部品変更

Armadillo-440/640/840, Armadillo-Box WS1, Armadillo-IoT A6 USBコネクタの代替部品について

・ <資料1>コネクタの比較

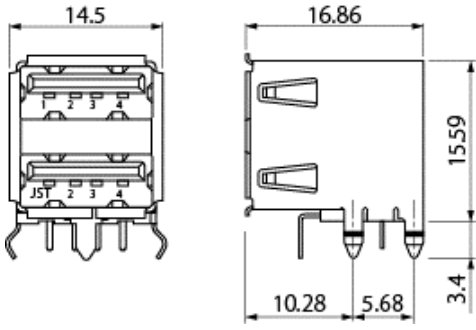
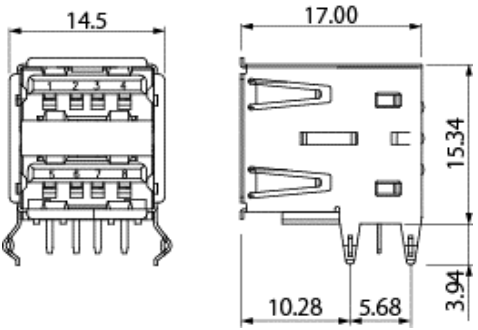
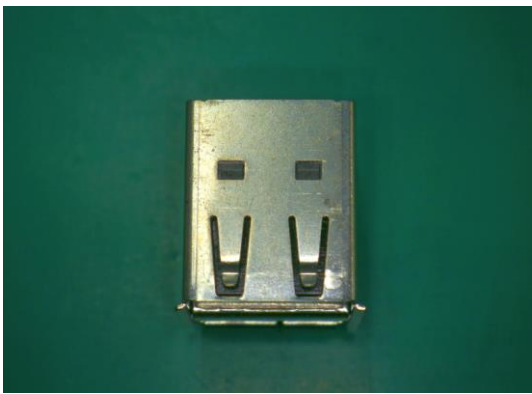
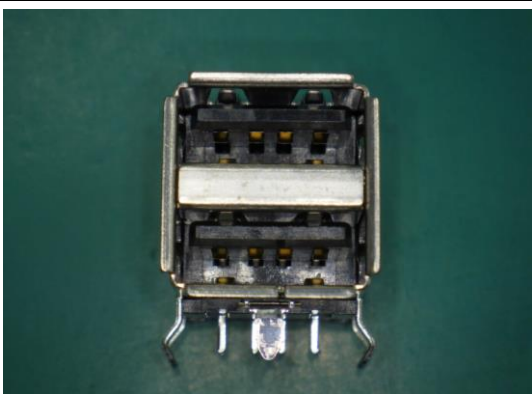
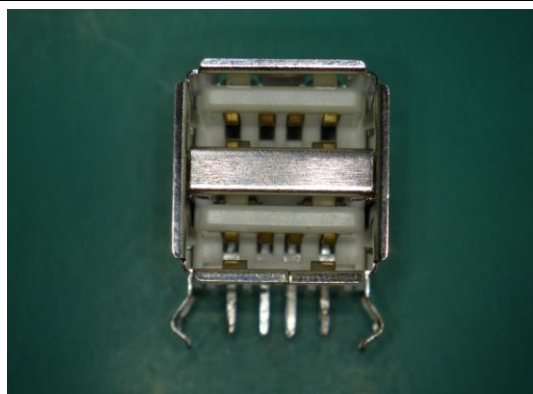
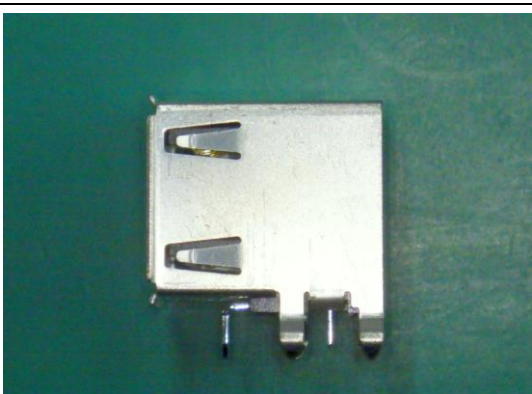
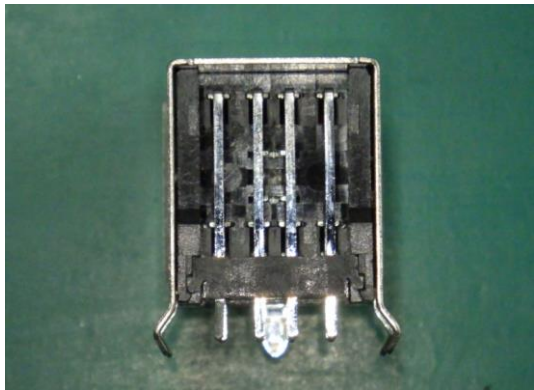
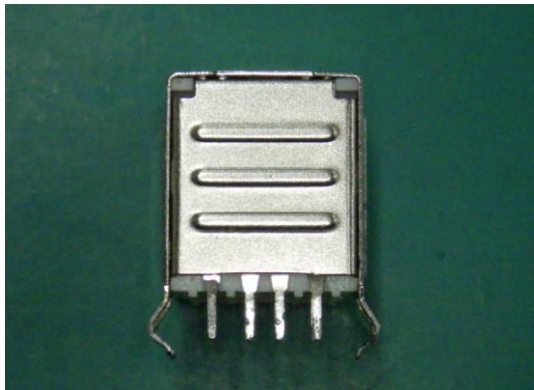
Armadillo-440/640/840, Armadillo-Box WS1およびArmadillo-IoT A6に搭載するUSBコネクタに代替部品を設定いたします。今後はいずれかの部品が搭載されます。現行部品、代替部品共にUSB規格に準拠したコネクタとなります。

項目	内容	製品仕様への影響
納入仕様書	変更予定	USBコネクタの外観仕様、寸法仕様が変更になります。
仕様	電気的特性	
	外観仕様	
	寸法仕様	
機能・性能	変更なし

現行部品	代替部品
部品型番	UBA-4RS-D14T-4D(LF)(SN)	61400826021
部品メーカー	日本圧着端子製造株式会社	Würth Elektronik
